„STRAKONICE INTENZIFIKACE ČOV A REKONSTRUKCE KANALIZACE – SBĚRAČ ZEYEROVO NÁBŘEŽÍ“

Změnový list č. 1

Změnový list č. 1a

ZMĚNOVÝ LIST č. 1 – Stanovisko TDS

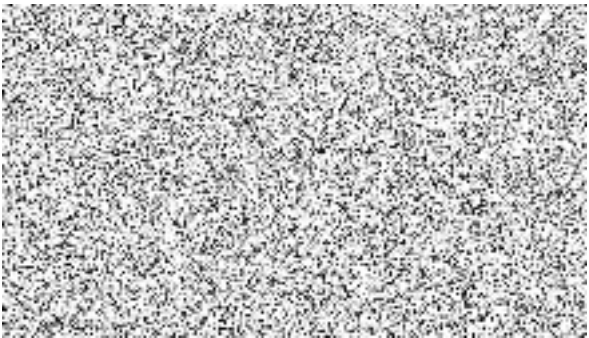
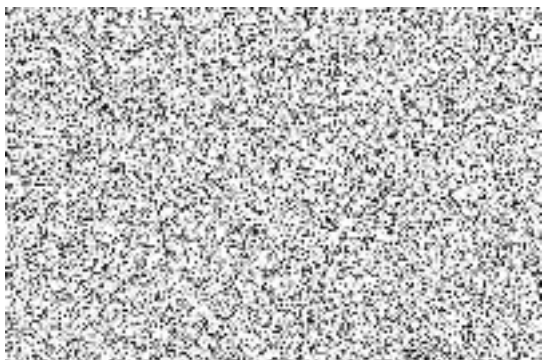
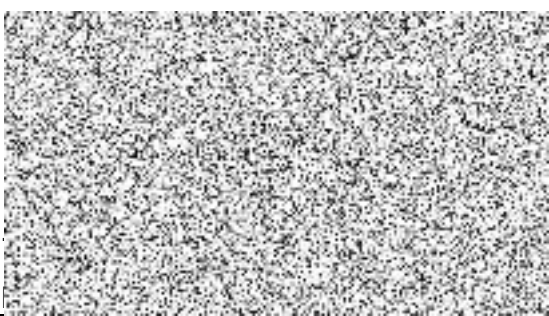
SO 01 Změna projektu kvůli prostorové kolizi zjištěné během výstavby.

Z narazil během provádění na prostorovou kolizi (stav. betonové potrubí v majetku teplárny Strakonice a základů objektu).

Z zajistí výrobu atypické redukce 500/300 – kamenina pro vysoké zatížení, kolena DN500 15° vysoké zatížení, odbočka 300/300 kamenina a dále všech komponentů pro vložení, a to zejména vložky a spojky.

Z provede provizorní propoj z plastu a dále bude pokračovat potrubí v DN 300 kamenina.

Po dodání potrubí DN300 kamenina bude usazena redukce na místo provizorního propojení.

Z dále na trasu umístí šachtu (odbočka 300/300 kamenina), která bude vložena obdobně jako redukce až po dodání z výroby.

Z byl nucen provádět výkopové práce strojně, a to s ohledem na činnost v těsné blízkosti základů objektů a dále souběh s potrubím v majetku teplárny Strakonice, které vzhledem ke svému stáří není těsné a docházelo v zaplňování výkopu vodou – zemní práce bylo nutno provést v co nejkratším časovém horizontu.

Oprava dešťových svodů

Vzhledem ke špatnému technickému stavu stav. 5 dešťových svodů bylo nutné provést jejich opravu. Z zajistí umístění ocelové chráničky délky 1,5 m nad terénem proti poškození vandalismem. Dále bude usazeny vždy nové lapače splavenin, které budou napojeny na nové potrubí vyústěné do říčního koryta řeky Volyňky. Oprava dešťových svodů ochrání zejména povrch opravené cyklostezky v tomto úseku a dále dešťové vody nebudou zahlcovat kanalizační síť města a ČOV Strakonice.

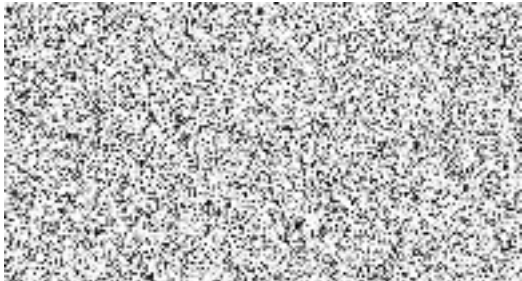
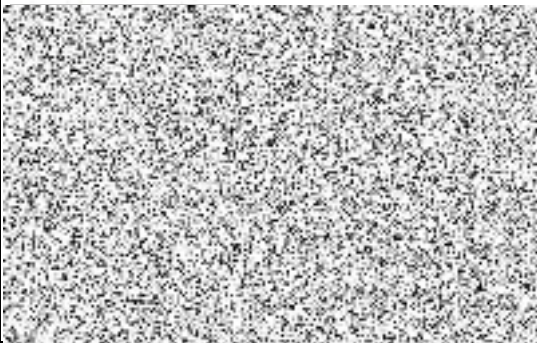
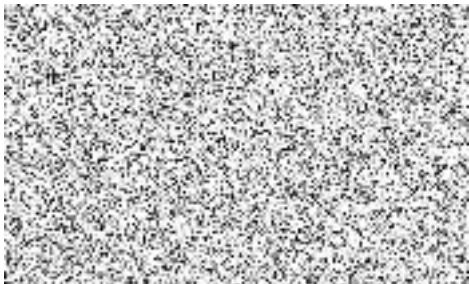
SO 01 Změna projektu kvůli prostorové kolizi zjištěné během výstavby.

Z narazil během provádění na prostorovou kolizi (stav. betonové potrubí X základy objektu).

Z zajistí výrobu atypické redukce 500/300 – kamenina

Z provede provizorní propoj z plastu a dále bude pokračovat DN 300 kamenina.

Po dodání potrubí DN300 kamenina bude usazena redukce na místo provizorního propojení.

Z dále na trasu umístí šachtu (odbočka 300/300 kamenina), která bude vložena obdobně jako redukce až po dodání z výroby.

Z byl nucen provádět výkopové práce strojně, a to s ohledem na činnost v těsné blízkosti základů objektů a dále souběh s potrubím v majetku teplárny Strakonice, které vzhledem ke svému stáří není těsné a docházelo v zaplňování výkopu vodou.
